Mission régionale d'autorité environnementale  
de Bourgogne-Franche-Comté

**Avis de la Mission régionale d'autorité environnementale  
de Bourgogne Franche-Comté  
sur le projet de réaménagement du domaine skiable  
transfrontalier Dôle-Tuffes (Jura)**

n°BFC-2018-1552

## Plan général des travaux de réaménagement du domaine Dôle-Tuffes (source : étude d'impact)

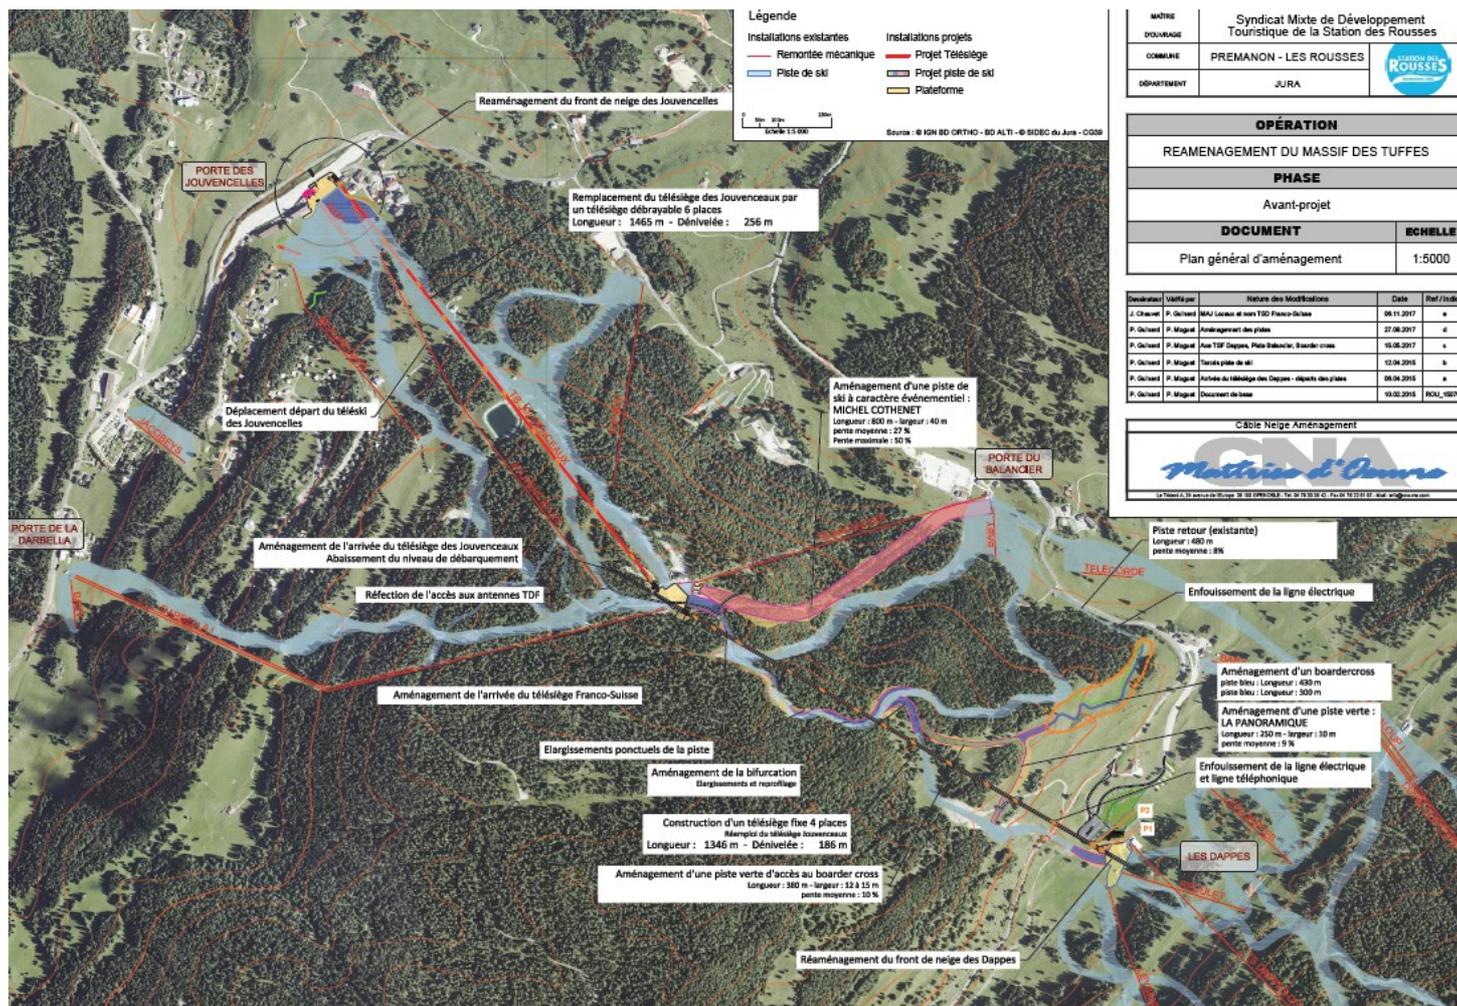
- **des cartes de localisation (au 1/2000<sup>ème</sup> sur fond de BD ortho) des aires de stockage de matériaux (terres extraites, matériaux de chantier), et des aires de stationnement des engins de chantiers ;**

- **des cartes de localisation des chemins et accès aux zones de chantiers qui seront empruntés par les engins. Des schémas de principe définissant les voies d'accès au chantier et les espaces de divagation à éviter impérativement seraient utiles à la bonne conduite des travaux ;**
